Notes de produit des serveurs SPARC Enterprise™ M4000/M5000

Pour XCP version 1090

Août 2009, révision A

FIGURE 8-6 Déroulement de la mise en place de la carte PCI

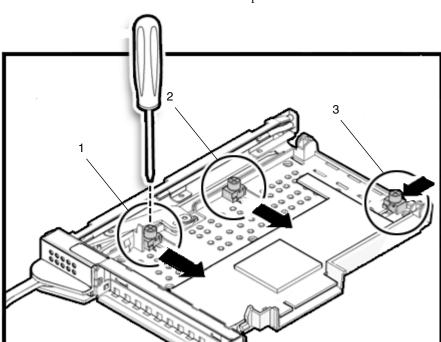
4. Faites glisser les taquets réglables contre la carte PCI afin de maintenir celle-ci en place, puis fixez-les au moyen d'un tournevis.

Remarque – Veillez à bien plaquer ces taquets réglables contre la carte et à les serrer fermement afin de stabiliser la carte. Pour bien mettre en place la carte PCI, suivez également les étapes 1-2-3 décrites à la FIGURE 8-6.

FIGURE 8-9 Dégagement du convertisseur CC-CC de l'unité E/S (sans dispositif de retenue)

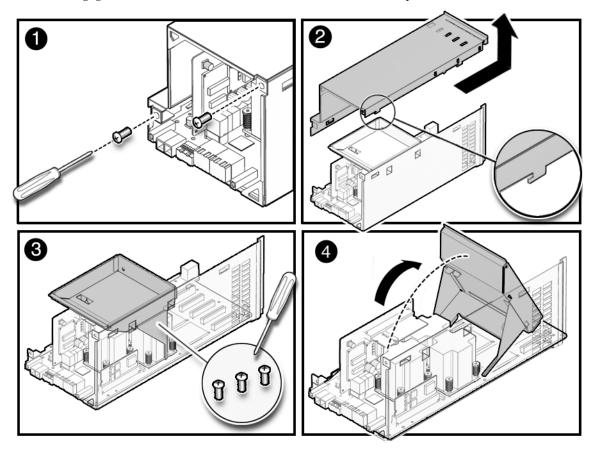
Ce paragraphe vise à corriger la description de la section 8.4.2, « Removing the I/O Unit DC-DC Converter (DDC_A #0 or DDC_B #0 » (Retrait du convertisseur CC-CC de l'unité E/S), figurant à la page 8-17.

- 1. Desserrez les deux vis situées à l'avant de l'unité E/S au moyen d'un tournevis cruciforme n° 2 (voir FIGURE 8-9).
- 2. Inclinez légèrement vers l'avant le couvercle de l'unité E/S, puis retirez-le en le soulevant.

FIGURE 8-10 Dégagement du convertisseur CC-CC de l'unité E/S (avec dispositif de retenue)

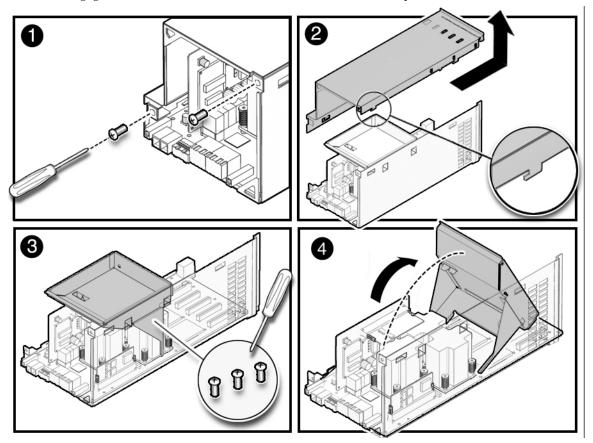
Vérifiez si le serveur possède une étiquette sur le convertisseur CC-CC de l'unité E/S (DDC_B#0).

- Si le serveur ne possède pas d'étiquette couvrant partiellement le convertisseur CC-CC de l'unité E/S et ne dispose d'aucun dispositif de retenue, passez à l'étape 4 (voir FIGURE 8-9).
- Si une étiquette couvre partiellement le convertisseur CC-CC de l'unité E/S de votre serveur, enlevez l'étiquette du convertisseur en commençant par un coin. Vous pouvez réutiliser cette étiquette sur un convertisseur d'unité E/S de remplacement.
- Si le serveur ne possède pas d'étiquette couvrant partiellement le convertisseur CC-CC de l'unité E/S et qu'il dispose d'un dispositif de retenue, passez à l'étape 4 (voir FIGURE 8-10).

FIGURE 8-12 Installation du convertisseur CC-CC (sans dispositif de retenue)

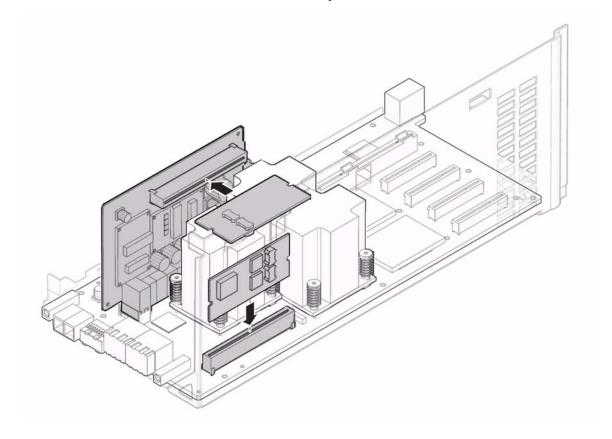
- Si le serveur ne possède pas d'étiquette couvrant partiellement le convertisseur CC-CC de l'unité E/S et ne dispose d'aucun dispositif de retenue, passez à l'étape 1 (voir FIGURE 8-12).

- 1. Dégagez l'ancien convertisseur CC-CC de l'emplacement.
- 2. Insérez le nouveau convertisseur CC-CC dans l'emplacement (voir FIGURE 8-12).
- Si le convertisseur CC-CC se trouve dans l'emplacement de la carte riser ou directement sur l'unité E/S, exercez une pression légère vers le bas pour le mettre bien en place.

FIGURE 8-13 Installation du convertisseur CC-CC (avec dispositif de retenue)

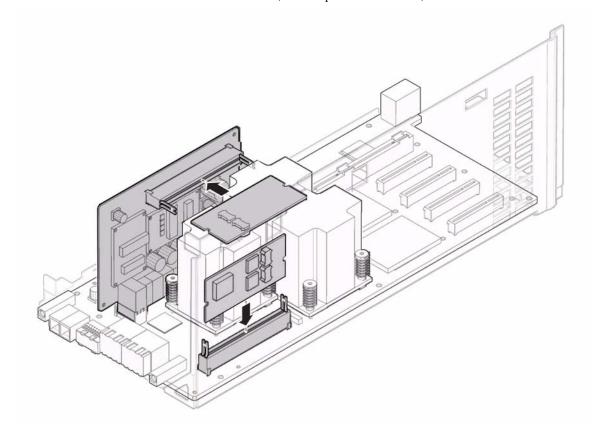
- Si le serveur ne possède pas d'étiquette couvrant partiellement le convertisseur CC-CC de l'unité E/S et qu'il dispose d'un dispositif de retenue, passez à l'étape 1 (voir FIGURE 8-13).

Vérifiez que le convertisseur CC-CC est bien installé à son emplacement et que ses deux encoches latérales sont fixées dans les clips de serrage du dispositif de retenue.

FIGURE 11-5 Exemple de relevé des informations sur les modules DIMM

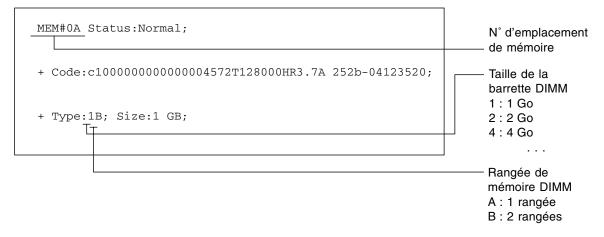
La figure ci-dessous vient en remplacement de la FIGURE 11-5, « Explanation of DIMM Information » (Description des informations sur les modules DIMM), à la page 11-9 de la section 11.2.1, « Confirmation of DIMM Information » (Vérification des informations sur les modules DIMM).
